Ciasna, dnia 27.06.2012r.

RGK.MB 271.3.2012

Dotyczy : przetargu nieograniczonego pn. Kompleksowa termomodernizacja budynku oświatowego w Wędzinie przy ul. Szkolnej 23

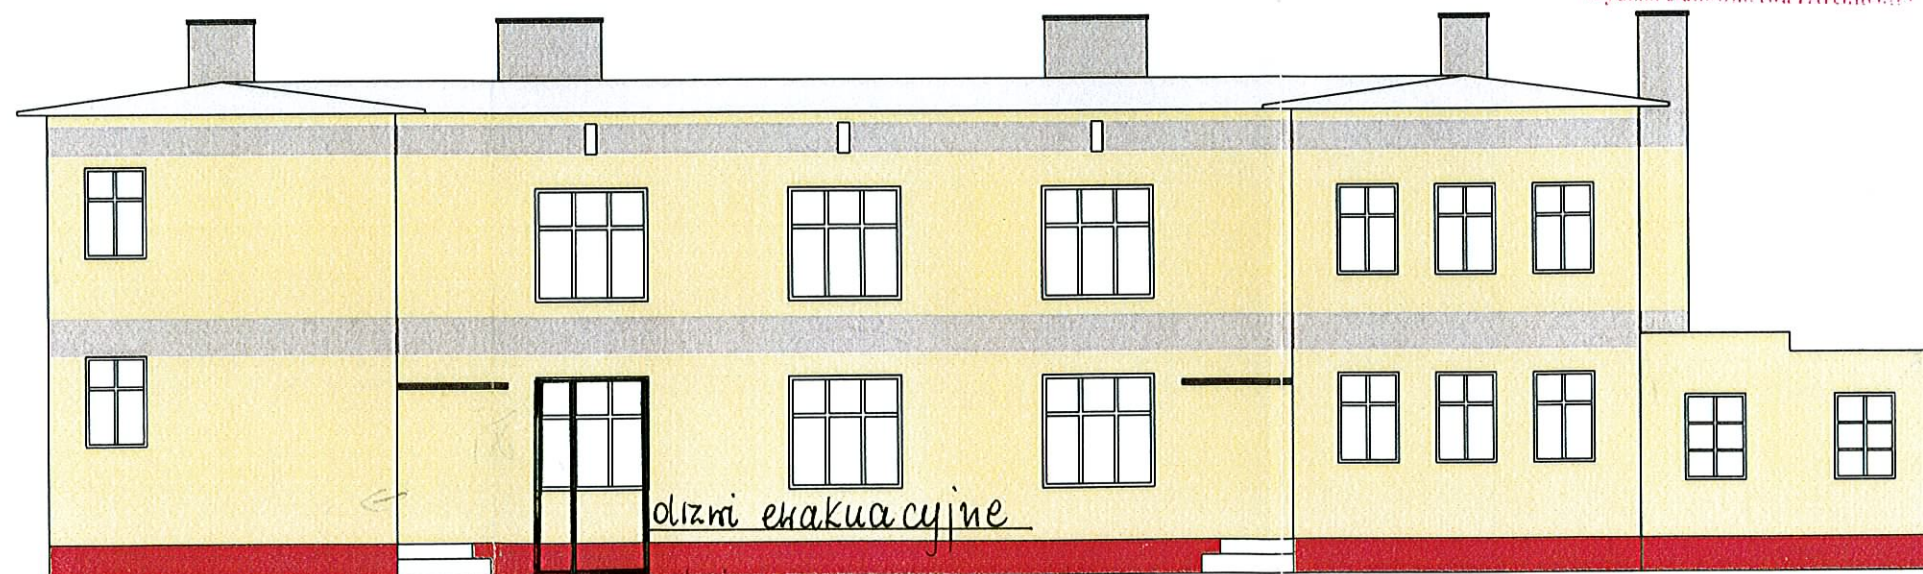
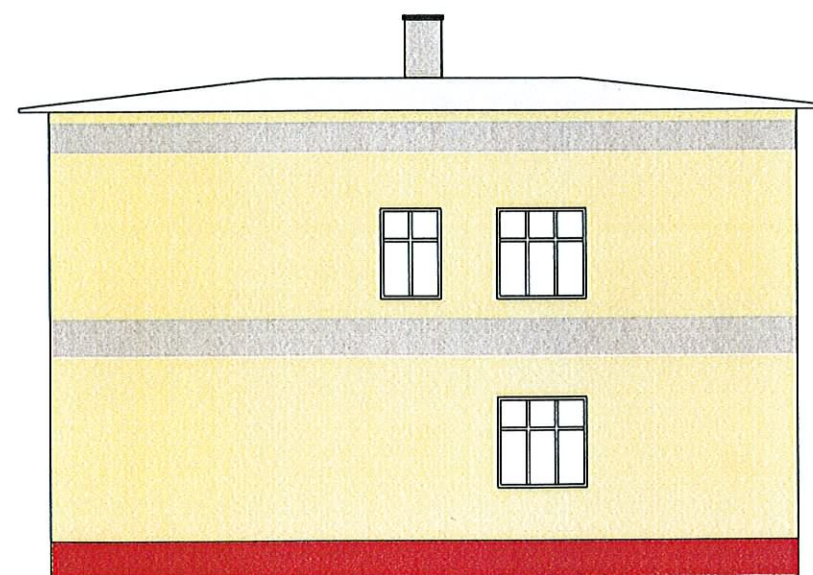
Wprowadza się modyfikację do specyfikacji istotnych warunków zamówienia a mianowicie w miejsce okna należy wykonać drzwi ewakuacyjne szerokości 1,50m (otwierane na zewnątrz z podziałem na części 0,50m i 1 m każda część otwierana)
W załączeniu rysunek elewacji z zaznaczeniem miejsca zmiany okna na drzwi .

drzwi ewakuacyjne
otwieranie na zewnątrz
szerokość 1,50m
